富山県立大学学生会館新築工事設計図書等の質問に対する回答について

平成30年4月26日

別図②

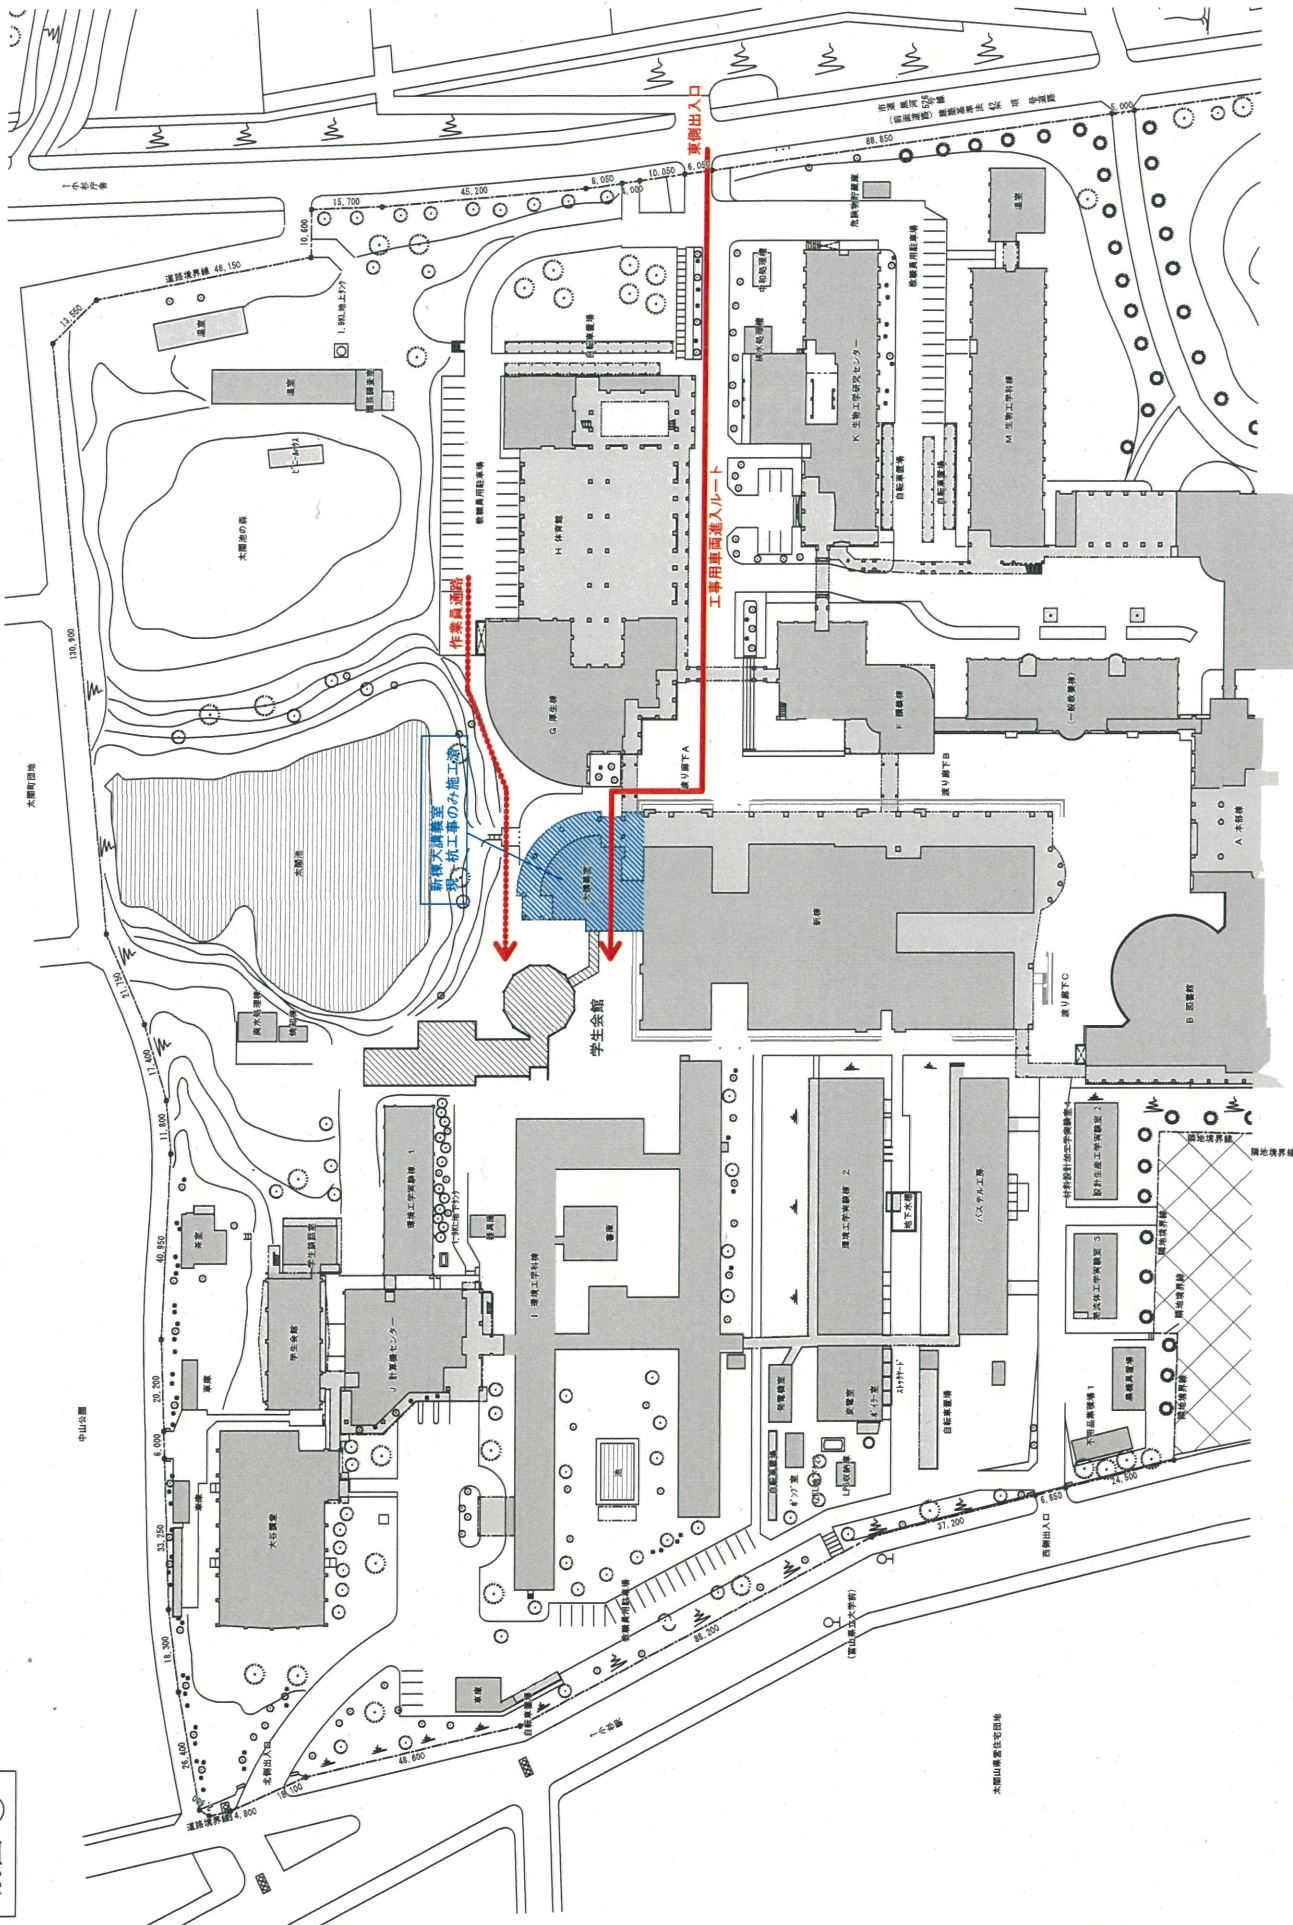
質問No	図面番号	質問事項	回答
1	A-008	施工箇所への工事用車両の進入ルートが不明ですが仮設通路等をどのように考えればよいか指示願います。	東側出入口より進入し、新棟大講義室建設範囲(現在、杭工事のみ施工済)を通り、学生会館建設範囲への通路を想定しています。(別図①参照)
2	A-008	工事エリアには仮囲いが必要かと思われますが範囲について指示願います。	新棟工事にて、すでにA型バリケード等が設置されています。焼却棟と太閤池の間及び環境工学実験棟1の出入口前にA型バリケード(進入防止喚起表示)を設置して下さい。(別図②参照)
3	A-008	工事用車両の駐車スペースがあれば指示願います。	現場事務所、駐車場については、県立大学事務局と協議の上、決定とします。
4	S-005 S-018	杭頭補強方法について指示願います。	別図③による。
5	平面詳細図 展開図	壁見切は全て25×45と考えても宜しいですか。	宜しいです。
6		CLT壁の壁フカシのフカシ厚さが不明です。御指示下さい。また、壁フカシは、CLT壁の上に木胴縁+下地材+仕上材と考えても宜しいですか。	CLT壁フカシ厚は、15ミリです。壁フカシの仕様は、記述の通りで宜しいです。
7	平面詳細図 展開図	CLT壁表し部も木材保護塗料塗りと考えても宜しいですか。	宜しいです。
8	A-013,020	部室棟通気棟包の詳細及び参考品番を御指示下さい。	参考品番:タニタ棟窓S形(耐磨カラーGL)とします。但し、メーカー指定ではありません。
9	A-010,013 A-017~ A-020	軒樋の参考品番について、積水化学工業(株):アートフェイスT120同等品と考えても宜しいですか。	記述参考品番で構いません。但し、メーカー指定ではありません。
10	A-010,014	外壁弾性塗材の参考品番の確認について、アイカジョリパットネオJQ-650シリーズ施工方法にて塗りと考えても宜しいですか。	宜しいです。
11	A-010 A-017~ A-020	軒先換気口について、参考品番を御指示下さい。	参考品番:城東FV-N12F-L27とします。但し、メーカー指定ではありません。
